Kraków, dn. 04.03.2021 r.

L.dz.DZP-291-3214-II-.../2021

Dotyczy: postępowania o udzielenie zamówienia publicznego prowadzonego w trybie przetargu nieograniczonego pn. „Budowa Kliniki Małych Zwierząt Uniwersyteckiego Centrum Medycyny Weterynaryjnej, zlokalizowana na działce nr 470/11, Rzęska gmina Zabierzów”, nr zamówienia: **DZP-291-3214/2020-II**.

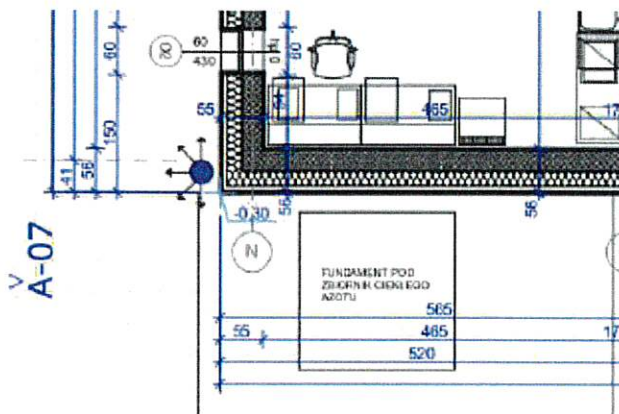
Prosimy o wyjaśnienie: Jaką klasę betonu przyjąć do kalkulacji?

- Strop żelbetowy grubości 0,20 m: wg opisu technicznego Konstrukcji - beton C30/37,
- natomiast wg rysunku Konstrukcji nr K-5, K-6 - C30/37 W8

Klasę betonu należy przyjąć zgodnie z tym co jest oznaczone w rysunkach konstrukcyjnych w projekcie wykonawczym konstrukcji.

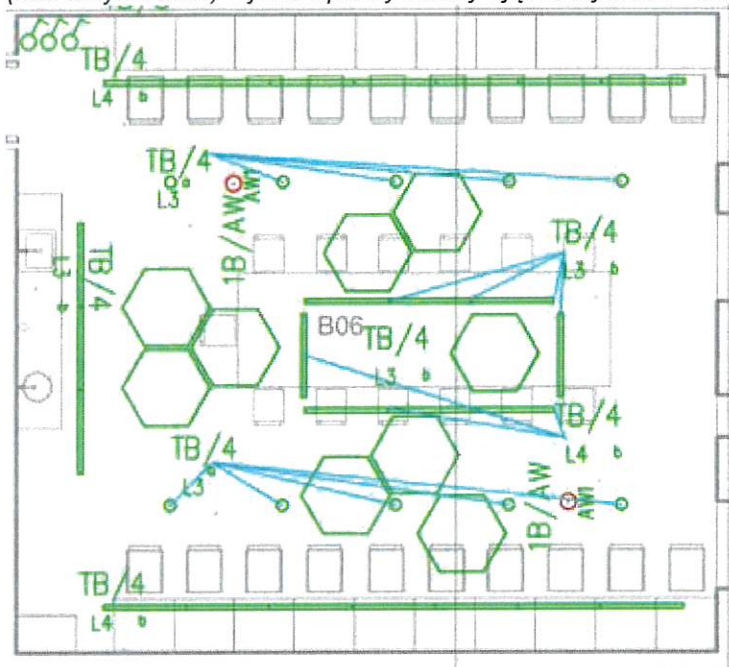
Zwracam się z prośbą o ujednolicenie opisów opraw na rzucie E2 dla pomieszczenia np. B06 – gdzie zaprojektowana jest oprawa liniowa natomiast opisana jest jako oprawa typu „down light” (nad umywalkami) – jakie oprawy należy ująć w wycenie – down Light – L3, czy liniowe L4?

Pomieszczenie C06 oświetlają oprawy downlighty wiszące L3 (10szt) i linowe wiszące (w przyjętym, nie ujawnionym w legendzie rodzaju 17 szt). Temperatura barwowa 3000K dla obu typów opraw.
